**Kommentierung des interfraktionellen Änderungsantrags  
20-14454-07 zur Umgestaltung des Hagenmarktes  
und Vorschlag zum weiteren Verfahren**

Dezernat III  
0610 Stadtbild und Denkmalpflege

03.05.2021

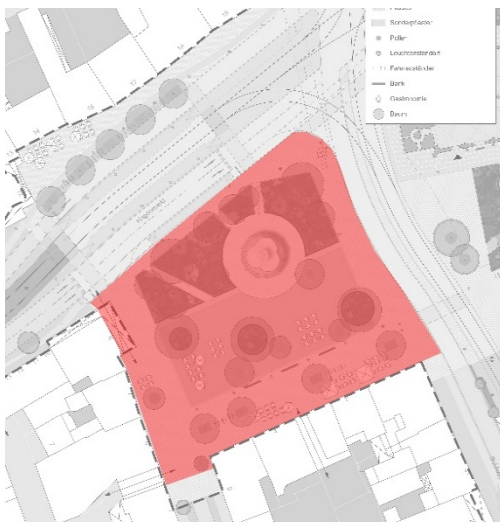
Die Verwaltung schlägt eine Zäsur im Planungsprozess zur Umgestaltung des Hagenmarktes vor und empfiehlt einen Neustart mit erneut abgestimmten Planungsanforderungen für den in der Abbildung dargestellten Planungsbereich. Die Planungen für die Lange Straße, Hagenbrücke und Bohlweg sowie für die Verkehrskreuzung am Hagenmarkt sollen nicht geändert werden, da es dazu Einvernehmen gab und die Leistungsfähigkeit bereits durch mikroskopische Simulation nachgewiesen wurde. Für den in der Abbildung dargestellten Bereich soll ein beschränkter Realisierungswettbewerb ausgeschrieben werden.
